**14/02/2019**

# **RN147**

## **Créneau de dépassement entre Limoges et Bellac**

## L'opportunité du projet

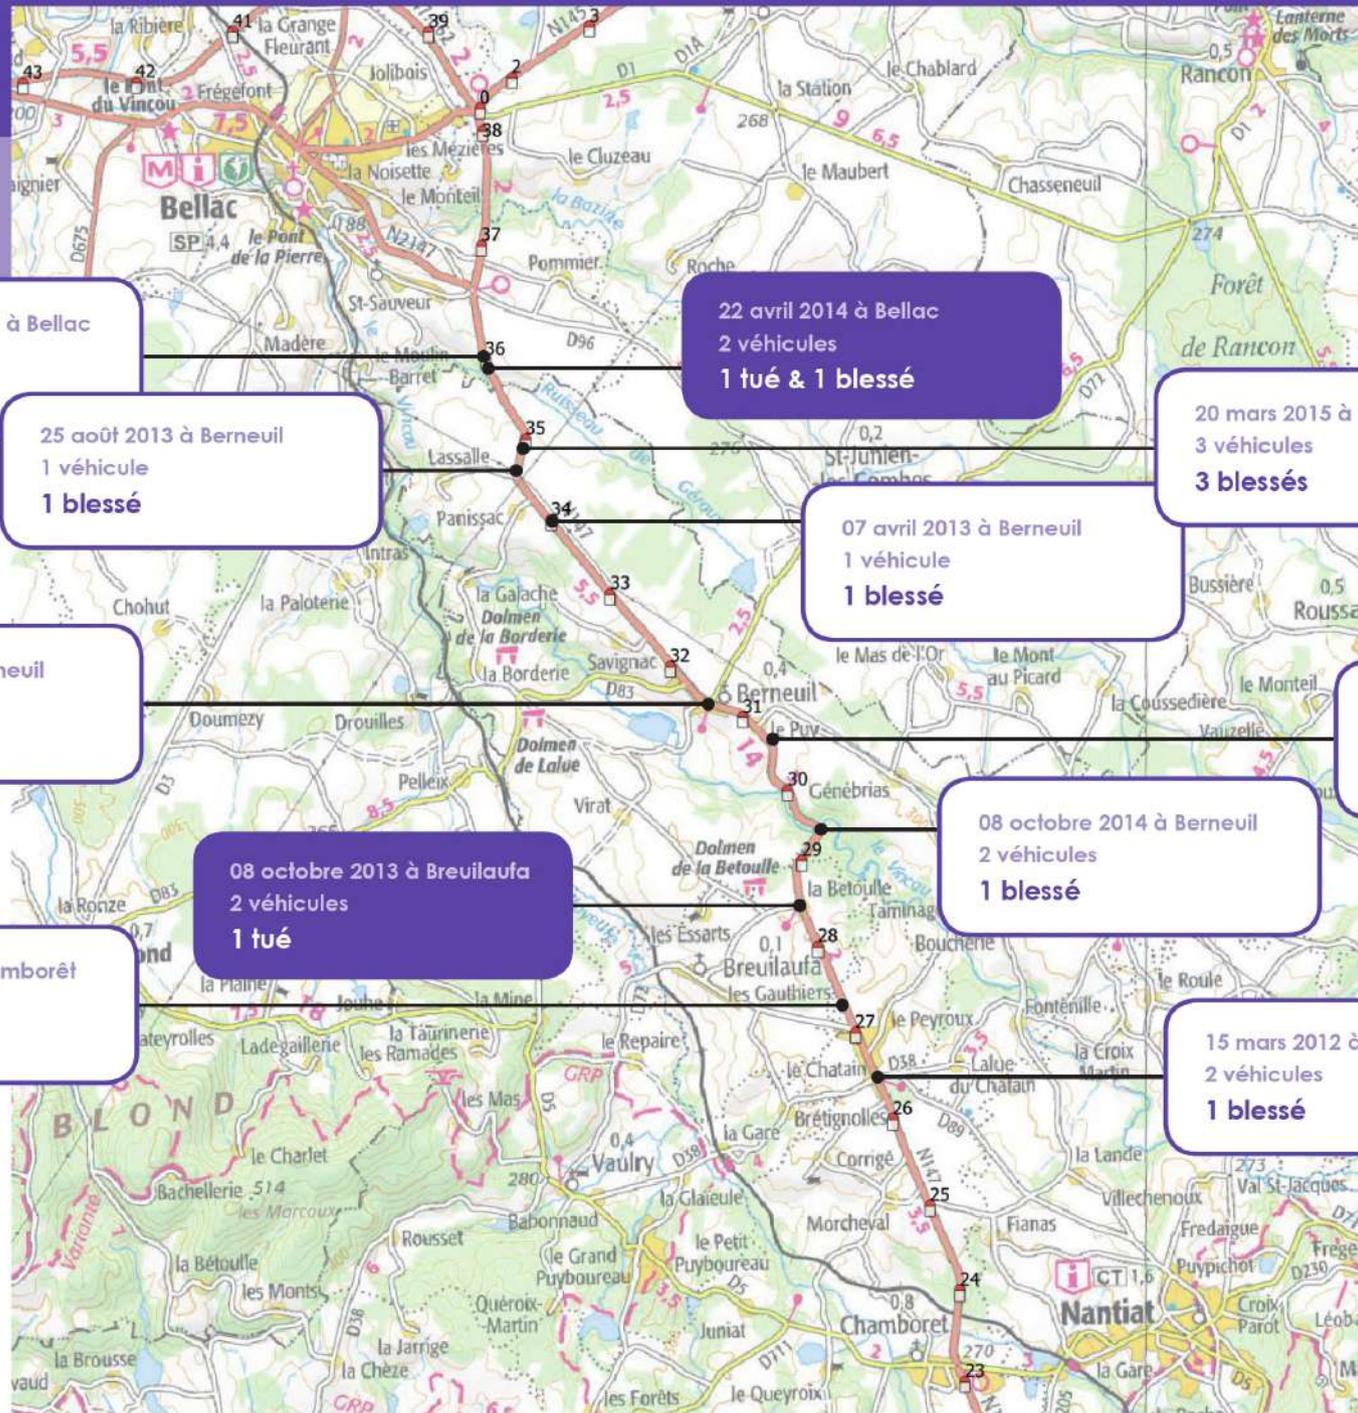
- Quelques personnes sont **opposées à tout projet** de créneau de dépassement.
- D'autres proposent de réaliser un **créneau à 3 voies** avec dépassement en montée.
- Il est aussi suggéré d'utiliser les crédits pour supprimer des virages dangereux.

Sur un créneau à 3 voies, la vitesse est limitée à 90 km/h et les possibilités de dépassement plus réduites.

La suppression des virages est onéreuse (ouvrages d'art) et non compatible avec l'enveloppe du CPER pour cette opération.

Nota : Tous les accidents ne sont pas dans les zones en virage.

- Si on avait un créneau 2+1 voies au niveau des Brégères

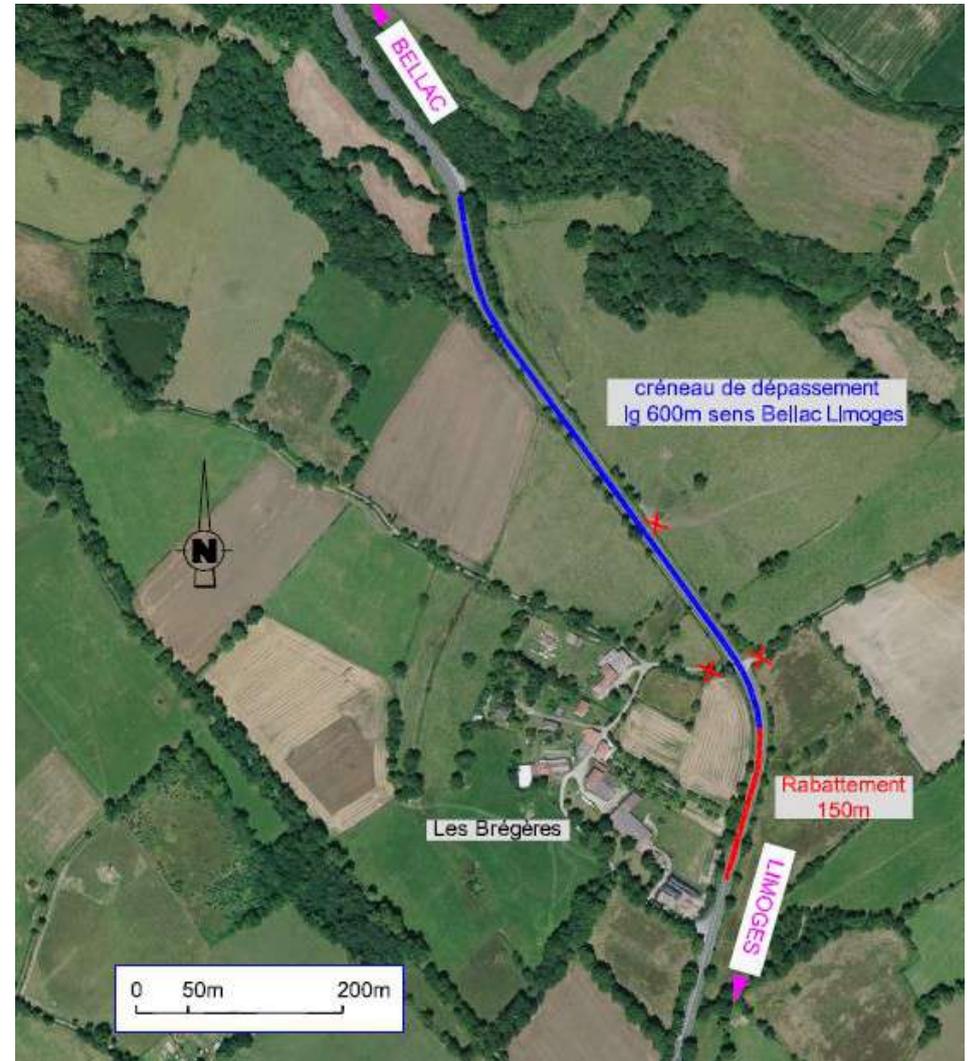
Problèmes d'accès riverains  
aux champs (3 entrées identifiées)  
> obligation de partir sur Bellac  
(ligne continue)

## Devenir de la RN 147 actuelle

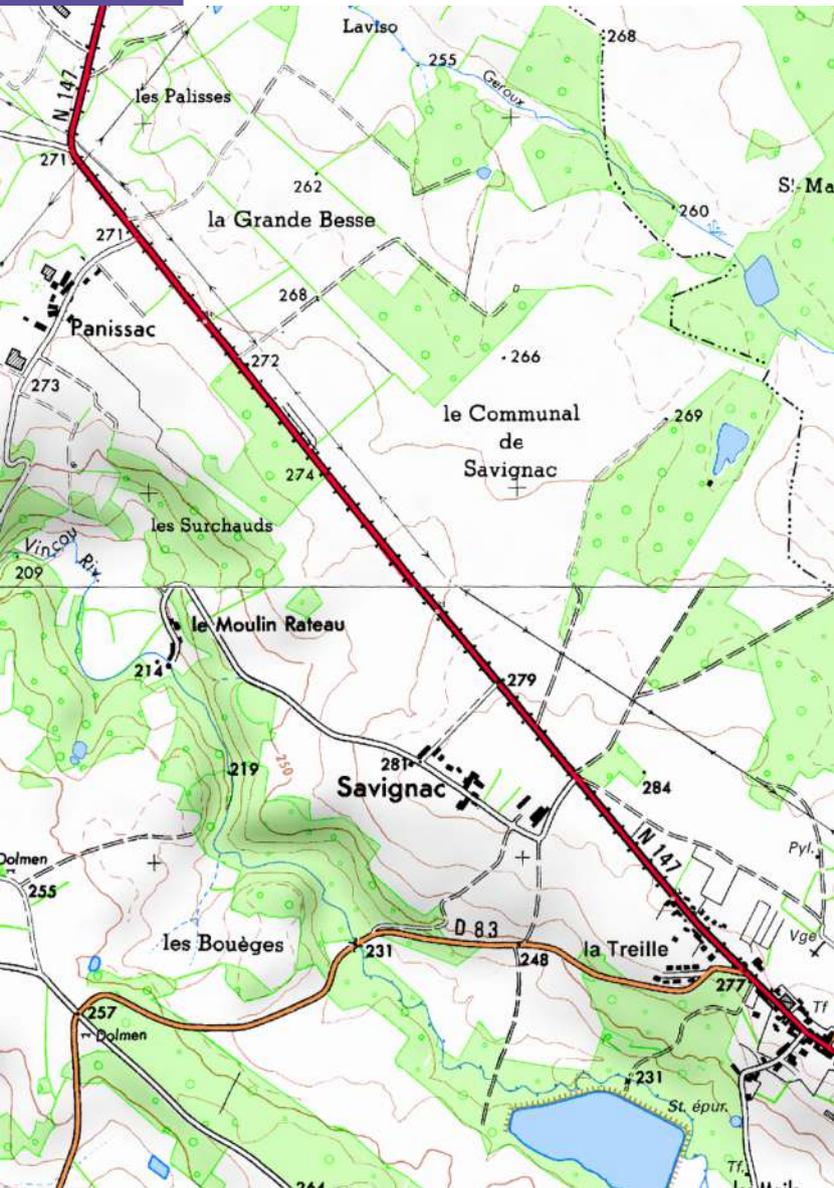
- En tant que **voie de rétablissement**, la RN 147 suscite deux positions :
  - réduire la largeur pour retrouver du foncier agricole et permettre une meilleure insertion paysagère ;
  - conserver la largeur pour le passage des engins.

Ce point sera à examiner avant l'enquête d'utilité publique avec le futur gestionnaire de la RN 147 déclassée.

## Le choix de la variante à Berneuil

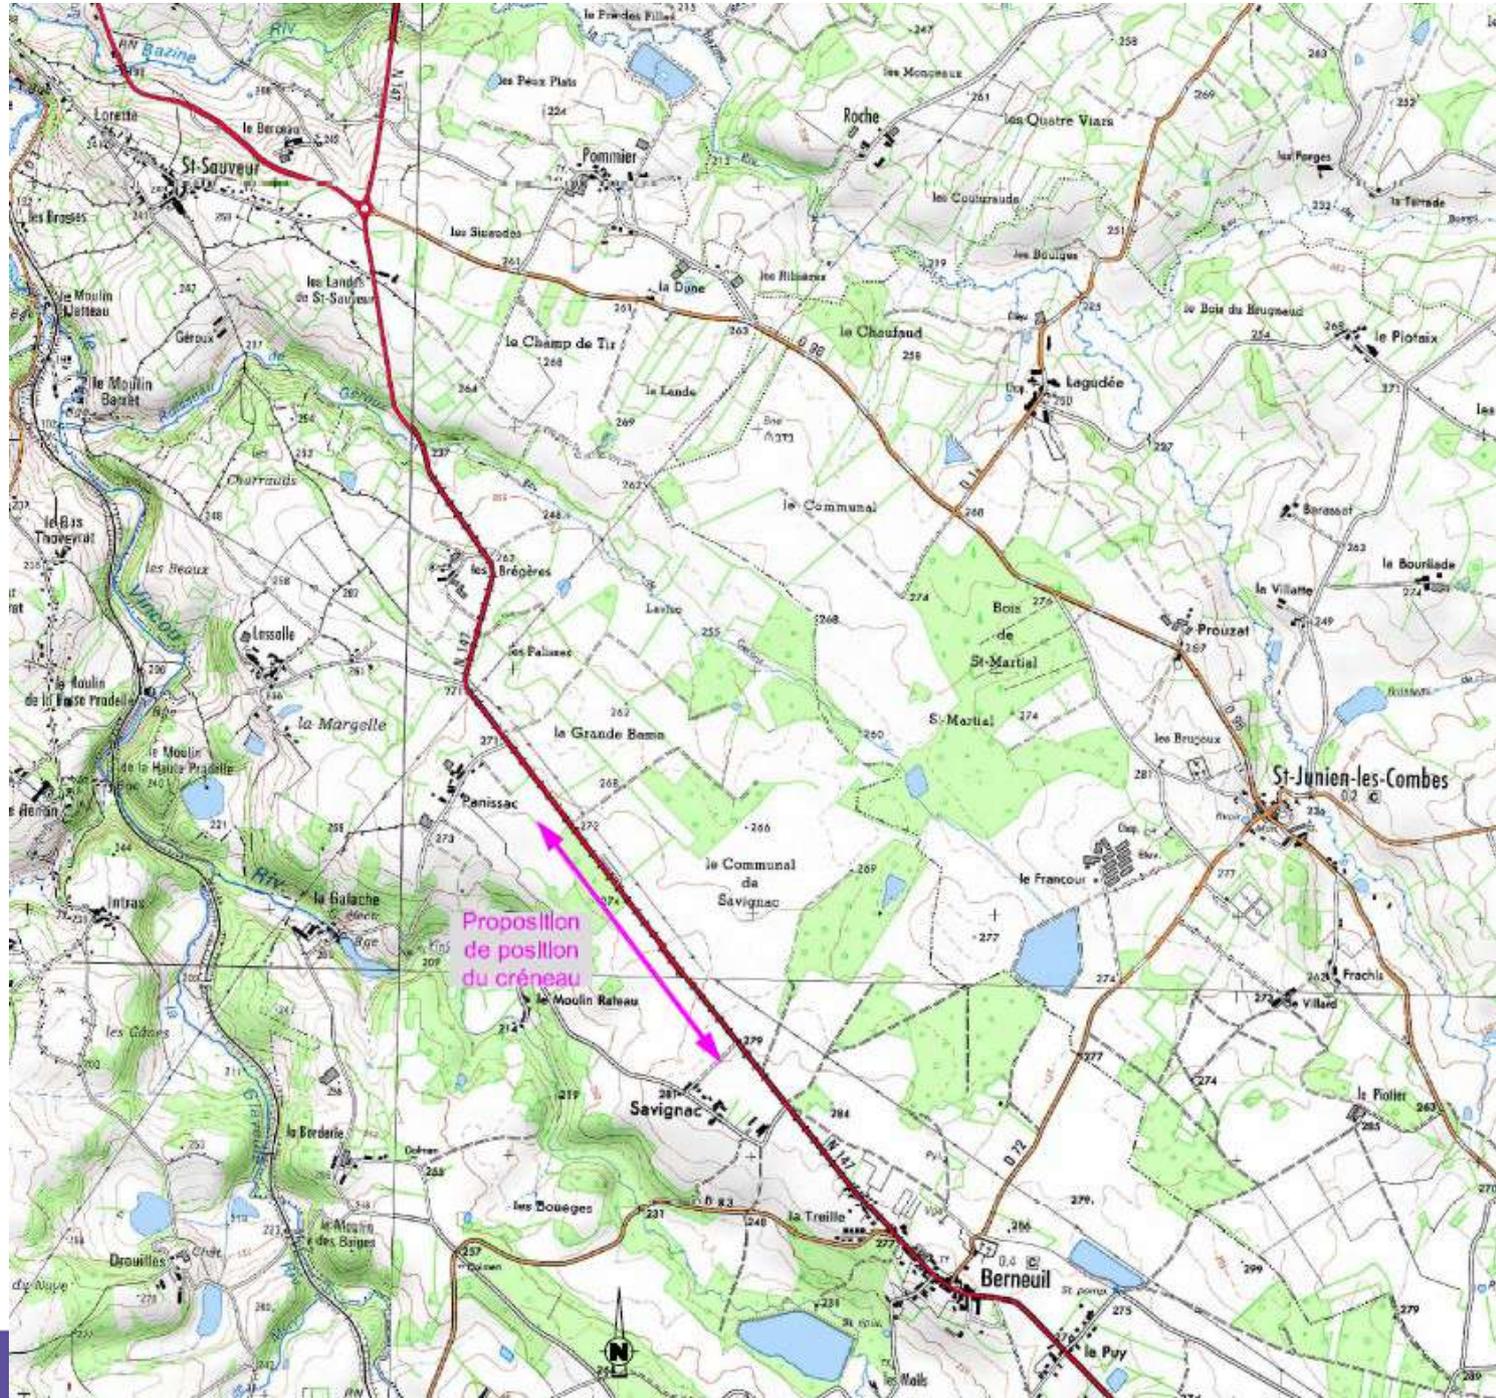
- Du point de vue des déplacements et de la sécurité, la variante 3 « créneau distinct » paraît plus adaptée.
- Du point de vue agricole, une nouvelle proposition a émergé : un créneau distinct à l'Ouest avec utilisation de la RN actuelle pour les dessertes agricoles serait plus pratique pour les exploitants.

La présence d'un rétablissement à l'est du créneau à 2x2 voies pourrait remettre en cause sa compatibilité avec un projet Poitiers-Limoges.

## Conditions d'exploitation

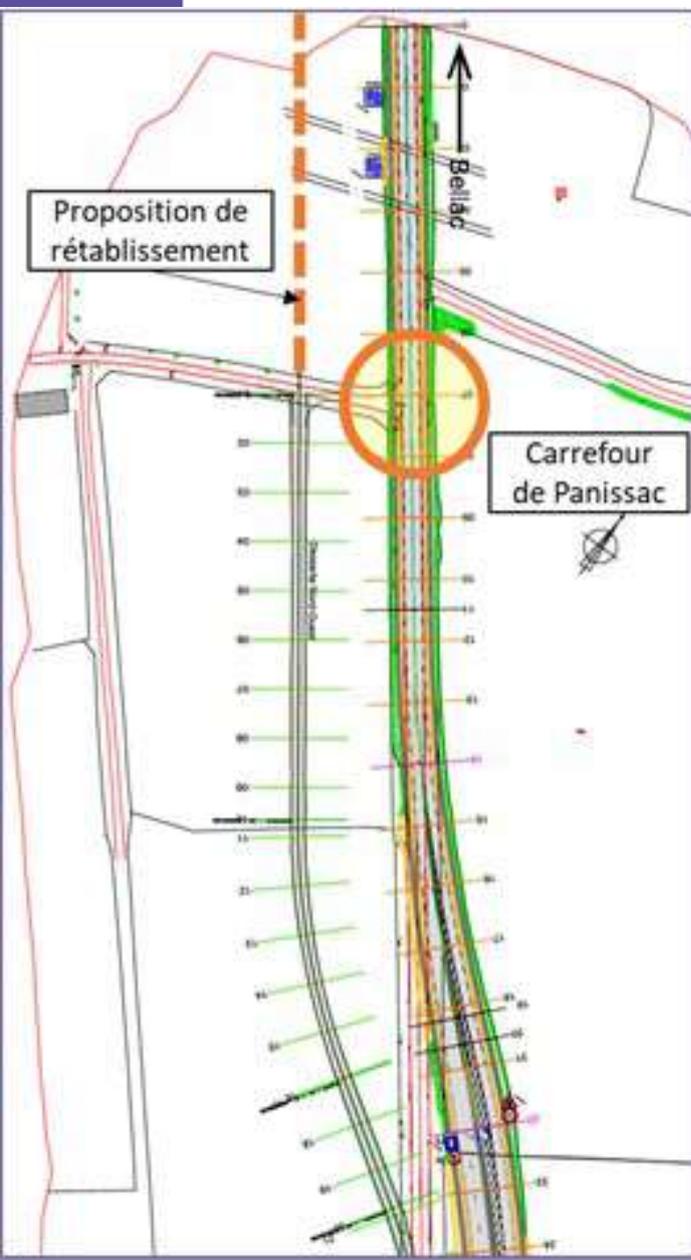
- Interdire aux poids lourds de dépasser
- Signaler aux véhicules lents (engins agricoles, etc.) l'interdiction d'emprunter le créneau

L'Etat est favorable à une mesure pour interdire le dépassement par les poids lourds.

Une signalisation pour les véhicules lents sera mise en place pour les orienter vers des itinéraires adaptés

## Berneuil : carrefour de Panissac

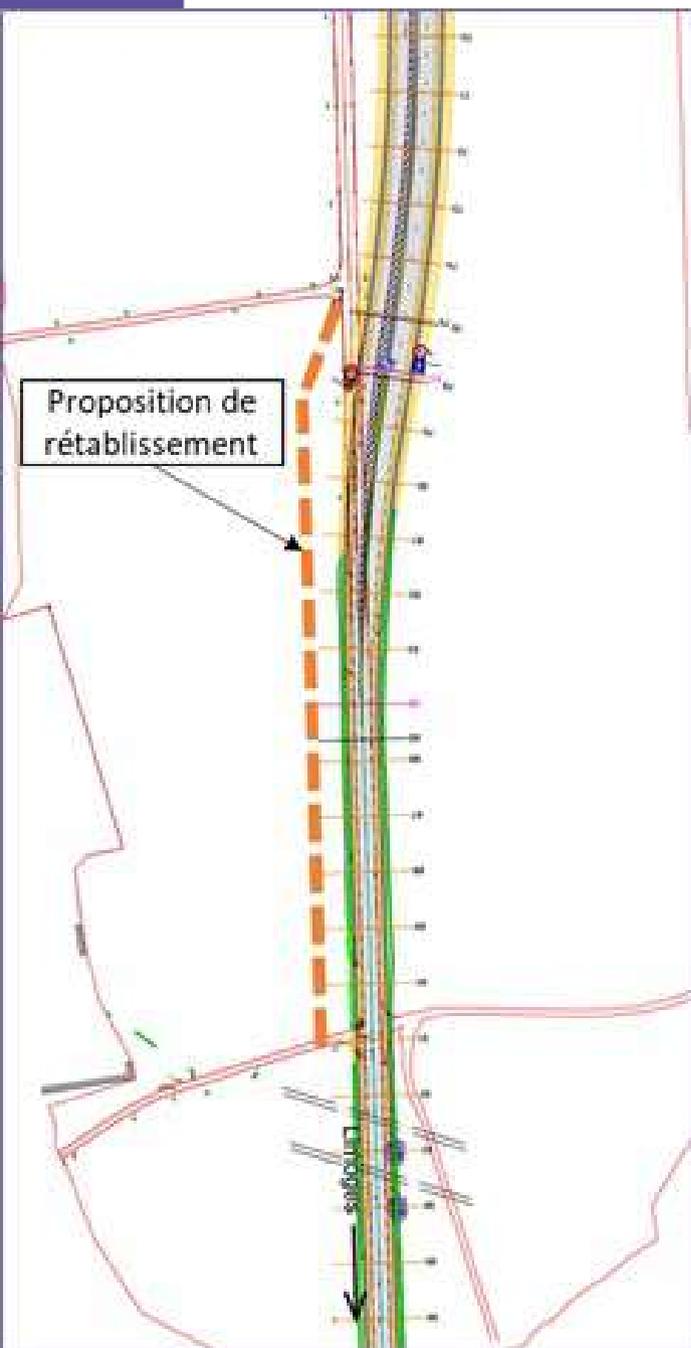
- **Mettre un « tourne-à-gauche »** au carrefour de Panissac
- **Interdiction de tourner à gauche** et création d'un **rétablissement** parallèle à la RN 147 au nord

Les longueurs de rabattement sont conformes aux textes techniques.

Toutefois la DIRCO étudiera la possibilité d'un aménagement du carrefour.

## Chamborêt : passage de Fianas

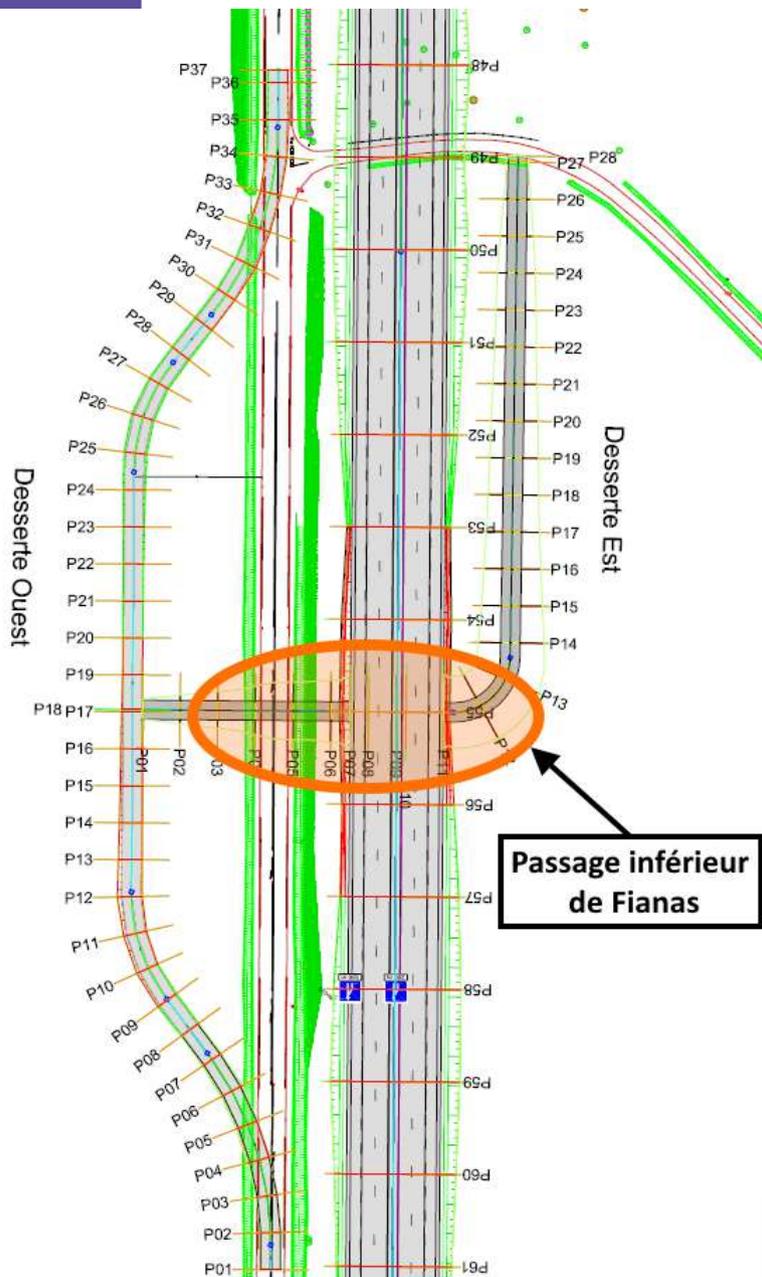
Faire un **passage mixte** permettant à la fois la traversée de la faune et des engins agricoles

Un passage élargi peut également avoir un intérêt pour la faune (« effet tunnel » réduit).

## Chamborêt : carrefour de Corrigé

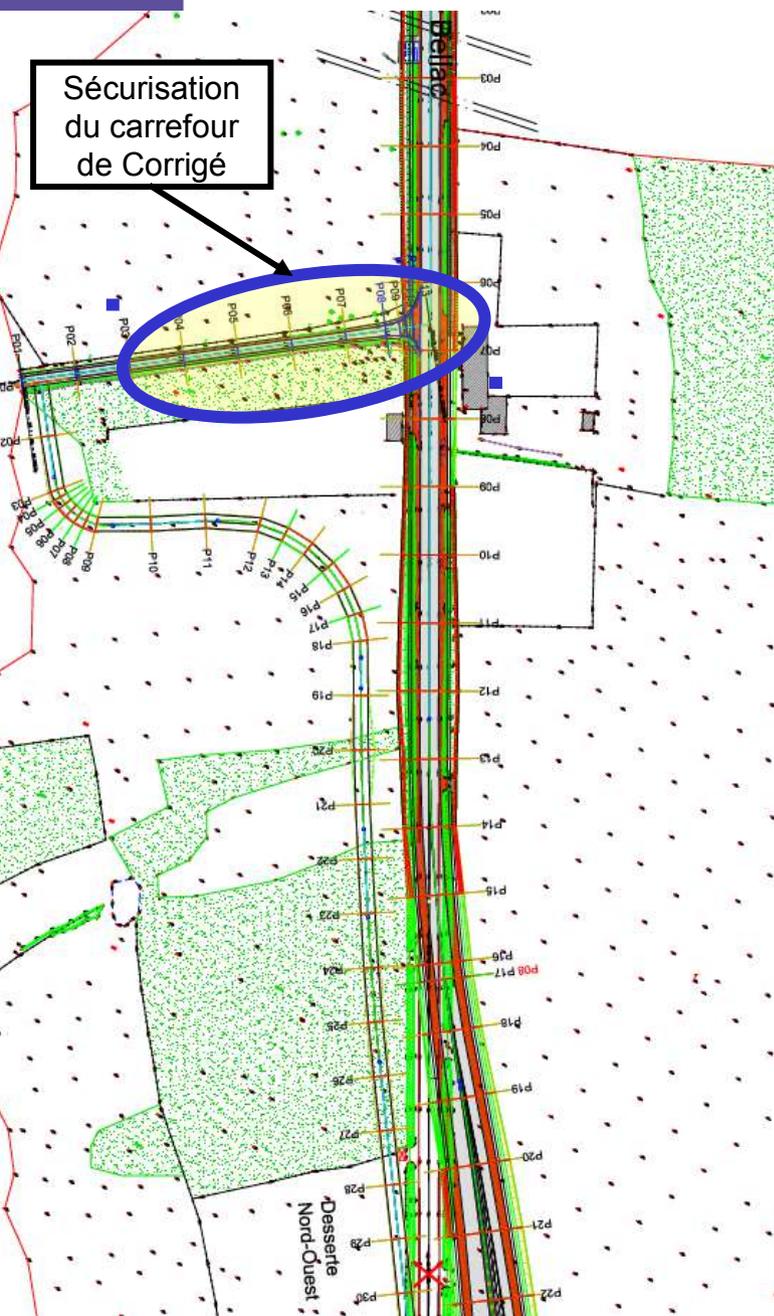
- **Élargissement de la chaussée et du carrefour** pour tenir compte du trafic supplémentaire.
- Mesures de prévention en amont du carrefour (radar pédagogique).

Les longueurs de rabattement sont conformes aux textes techniques.

Toutefois la DIRCO étudiera la possibilité d'un aménagement du carrefour.

## Entrée sud de Chamborêt

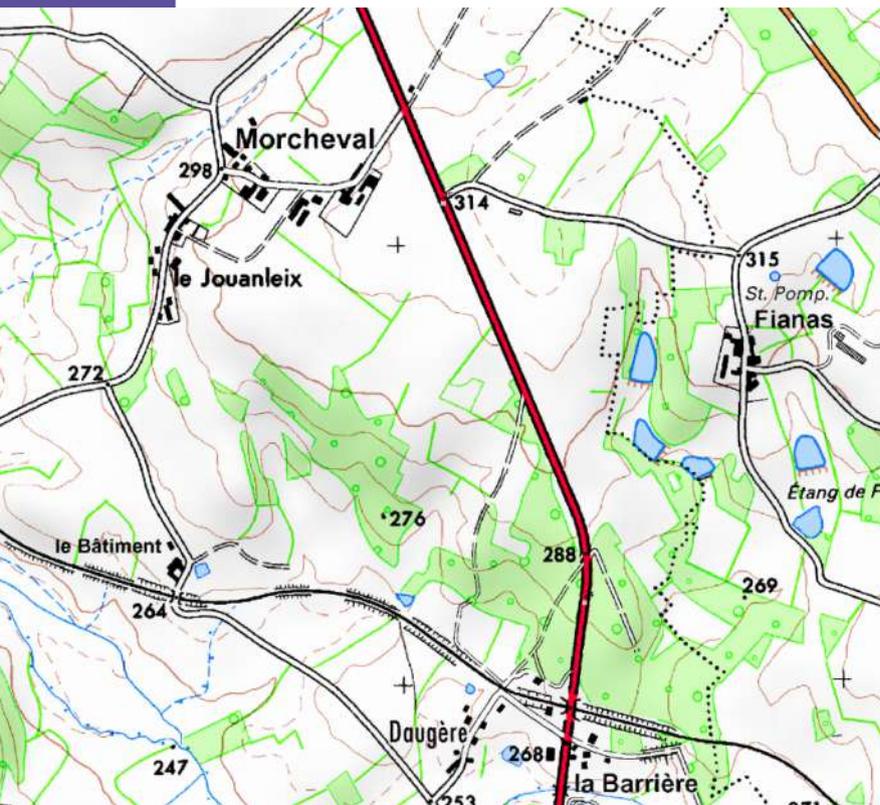
- Depuis Morcheval pour aller vers Limoges, les usagers pourront passer par Daugère (route inadaptée) ou remonter vers le Chatain (trajet allongé). Comment traiter cette problématique ?
- Par un giratoire, par un raccordement plus au sud ?

Le secteur est très contraint (habitations et voie ferrée) et laisse peu de possibilité pour un carrefour au sud du créneau (pas de visibilité).

Le giratoire proposé serait dans un secteur en pente ce qui pose des problèmes de sécurité (risque de déversement).
